SWAG 40 02 0025

Pour :
Opel Corsa B, Tigra A, Astra F 1,4 16V
et 1,6 16V, ainsi que Vectra B 1,6 16V
et 1,8 16V

Kit de distribution

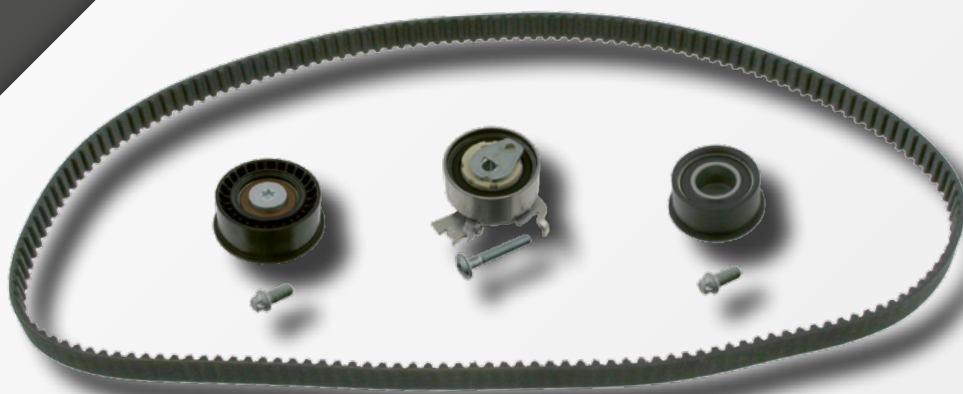
Déchirure de la courroie crantée.

Le constructeur du véhicule a modifié la fabrication de la poulie d'entraînement à courroie. Le léger porte-à-faux de l'ancienne poulie à courroie (voir photo 1) peut user prématurément le flanc de la courroie crantée. La courroie crantée étant ainsi inclinée risque de se déchirer prématurément et causer des dommages importants dans le moteur.

SWAG recommande, avant de démonter le kit d'origine afin de monter le kit SWAG 40 02 0025, de vérifier si la poulie d'entraînement à courroie présente un porte-à-faux et, le cas échéant, de la remplacer par la nouvelle version (voir photo 2) (Opel Réf.OE 5614 430). La nouvelle poulie d'entraînement à courroie épouse mieux la courroie crantée, garantissant ainsi une plus grande longévité. Notez par ailleurs qu'après avoir remplacé la poulie d'entraînement à courroie, il faut également remplacer le pignon du vilebrequin (Opel Réf.OE 0614 546) et sa vis Torx (Opel Réf.OE 0614 932).

Dans tous les cas, il faut toujours remplacer la pompe à eau!
